## Anlage 1 - Erläuterungsbericht

#### **Straßenausbau östliche Pungshausstraße hier: Bürgerinformation**

**Unterlagen gem. §14 GemHVO: Ausbau der östlichen Pungshausstraße**

Ausbau östliche Punghausstraße  
 Anlage 9 zur SV Nr 66/106  
 Lageplan Entwurf

Ausbau östliche Pungshausstraße  
 Anlage 9 zur SV Nr 66/106  
 Lageplan Entwurf

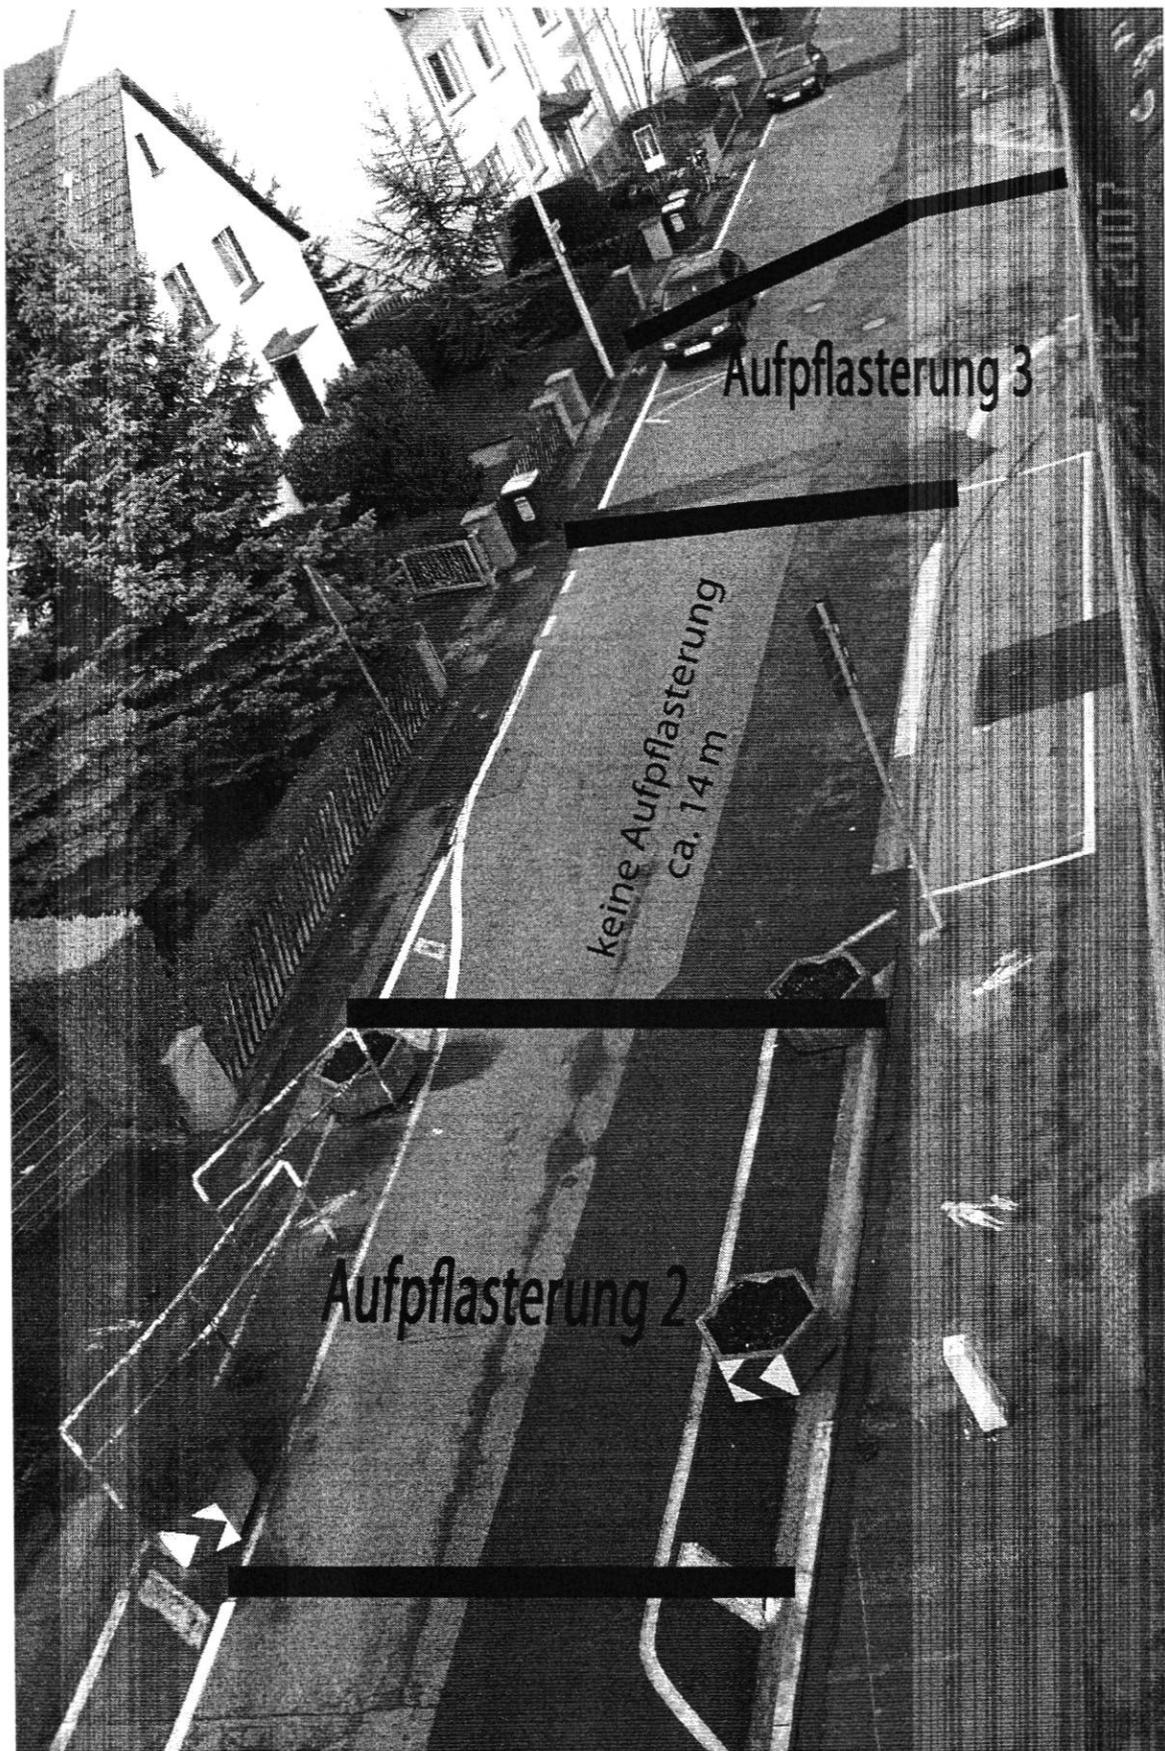
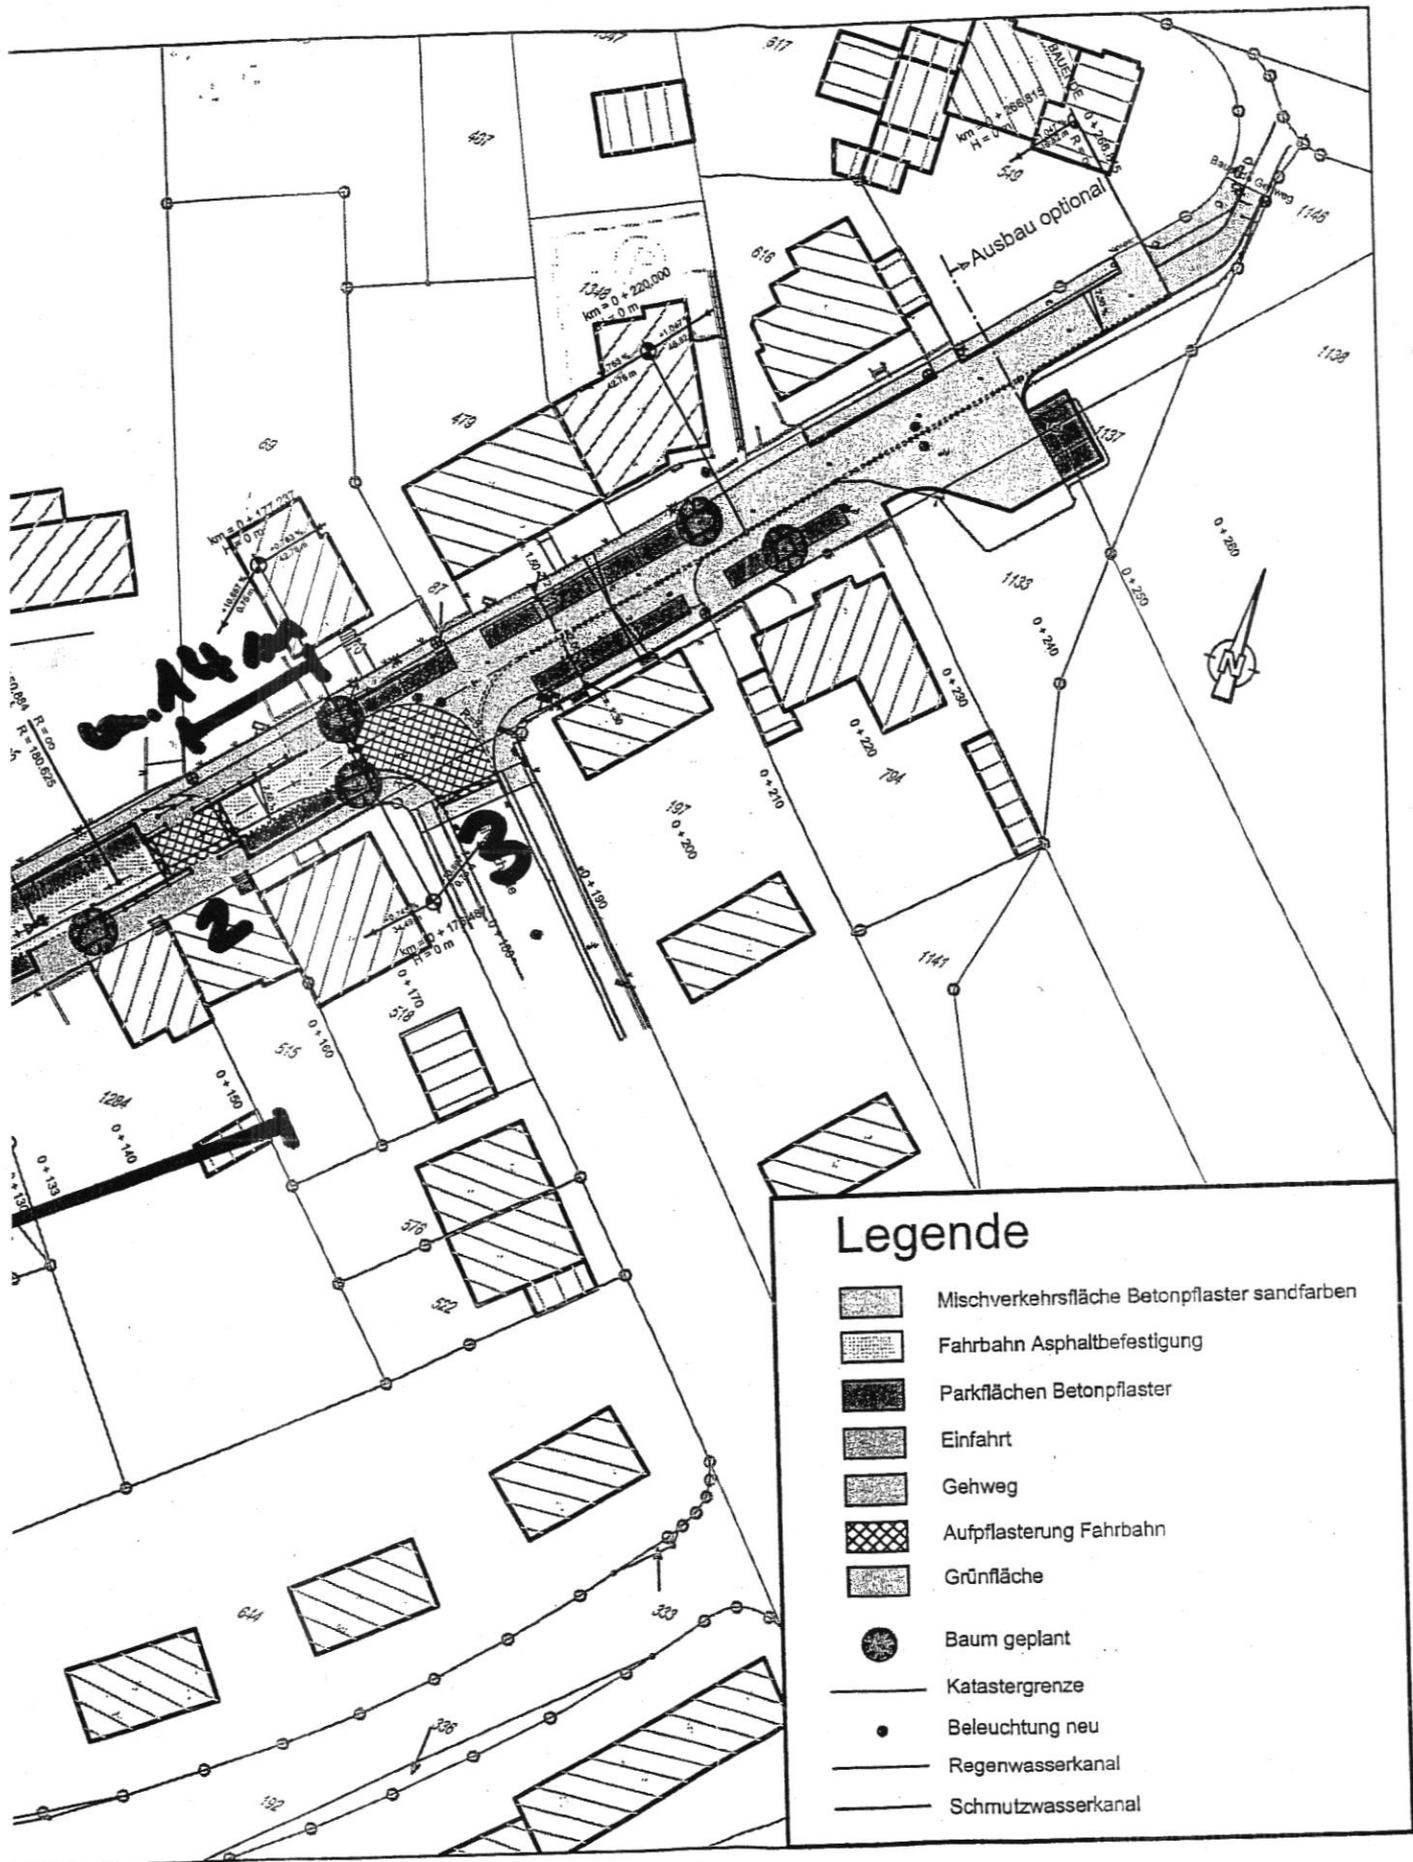
Aufpflasterung 2  
ca. 120 m entfernt

keine Aufpflasterung  
ca. 14 m

keine Aufpflasterung  
ca. 14 m

keine Maßnahme zur Verkehrsberuhigung  
in der 30 km Zone
